福島県白河市五箇小学校校区（通学路対策箇所図①）

福島県白河市五箇小学校校区（通学路対策箇所図②）

◎ 結果一覧 【五箇小学校】

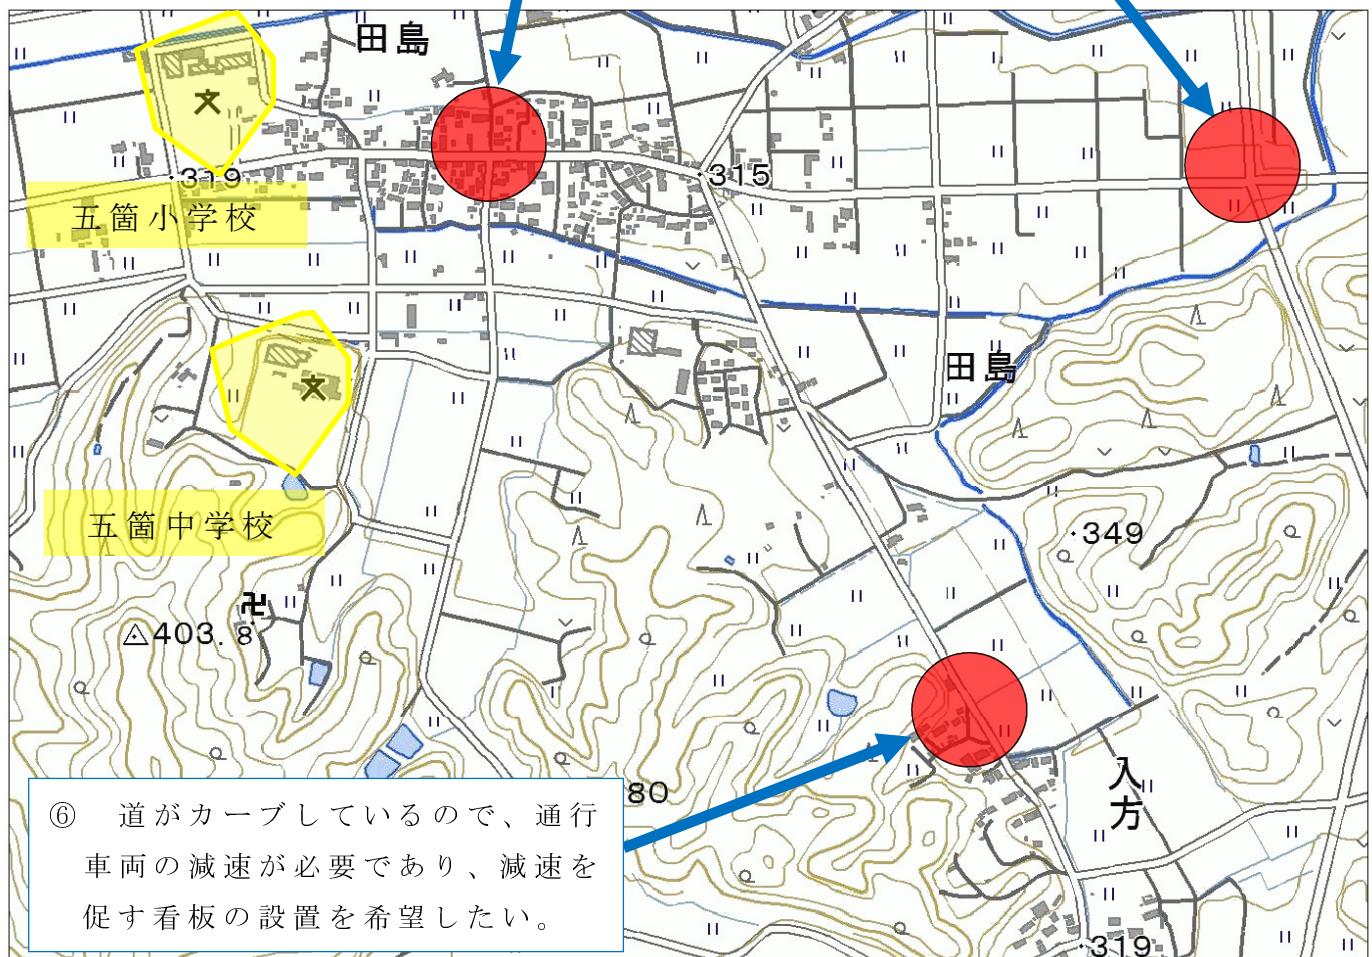
- ① ア 路線名等・・・県道（白河石川線）
イ 場所・・・双石バス停留所付近（白河市双石 10 番地付近）
ウ 通学路の状況・危険の内容
・ 双石バス停留所付近のスペースが狭く、危険である。また、路側帯が狭く、通行するのに危険である。

- ・ **南側バス停 1箇所に擁壁を設置し、2m程度道路を拡張する。（27年度中に実施予定）**

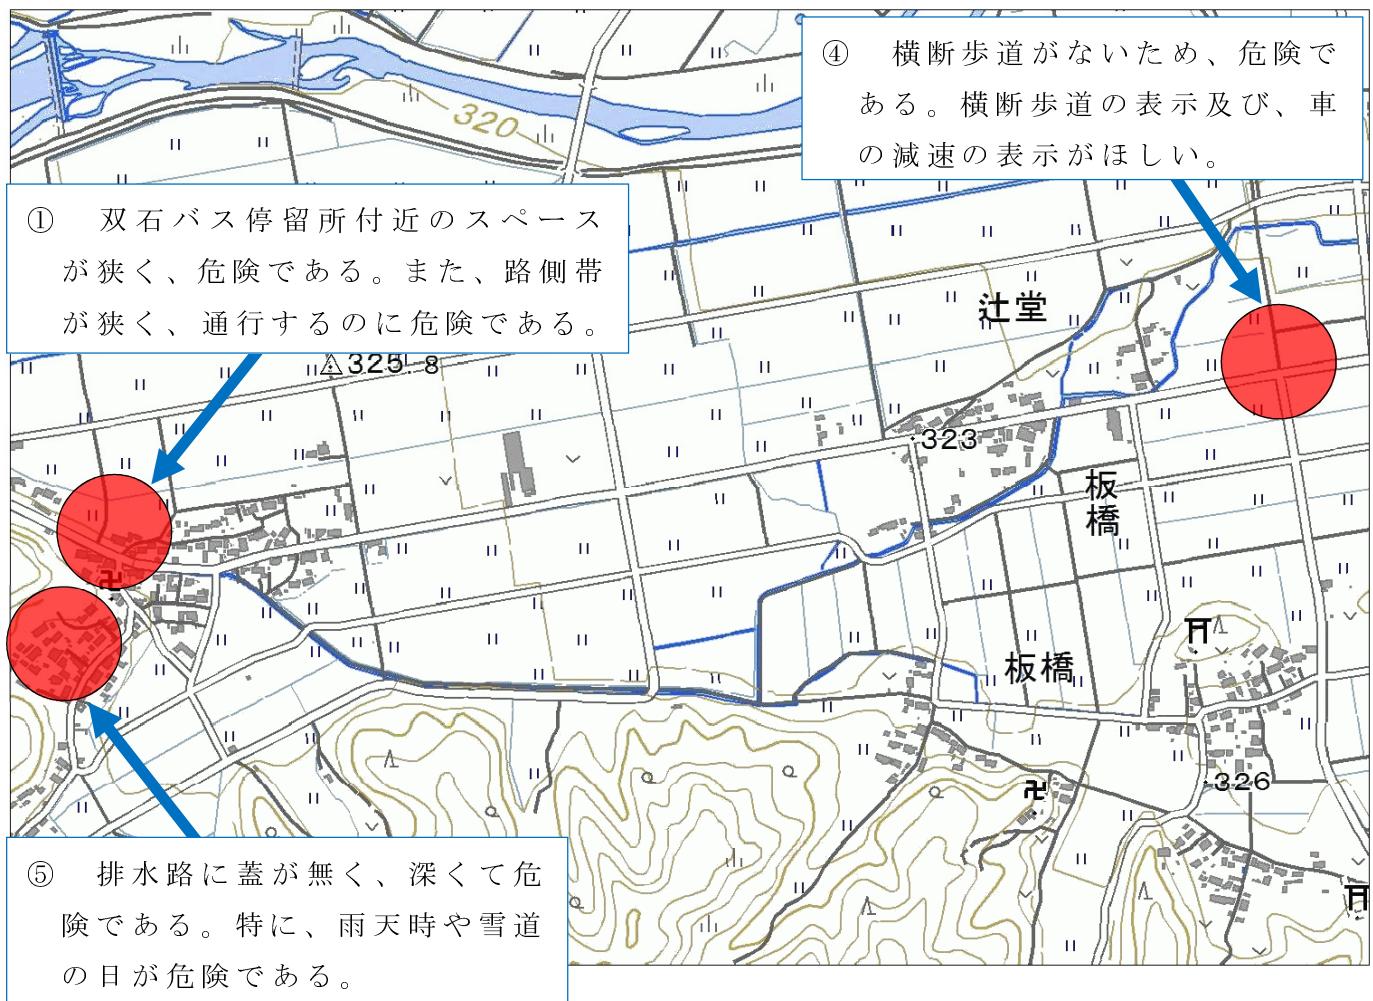
② 歩道はあるが日常的に大型車両の通行が多く、危険性が高い。

③ 横断歩道の線が消えており、ドライバーが横断歩道と分からず歩行者に気づくのが遅れて危険である。

- ② ア 路線名等・・・県道（白河石川線）
イ 場所・・・借宿バス停留所付近（白河市田島 12 番地付近）
ウ 通学路の状況・危険の内容
・ 歩道はあるが日常的に大型車両の通行が多く、危険性が高い。

- ③ ア 路線名等・・・県道（白河石川線）
イ 場所・・・セブンイレブン白河借宿店前交差点（白河市借宿神田 16 番地 11 付近）
ウ 通学路の状況・危険の内容
・横断歩道の線が消えており、ドライバーが横断歩道と分からず歩行者に気づくのが遅れて危険である。

- ・ **減速を促すVゾーンの白線の引き直しをする。（28年度実施予定）**

- ・路側帯とセンターライン（歩道手前より 30m）の引き直し（28年度実施予定）

- ・横断歩道の引き直し（28年度以降実施予定）
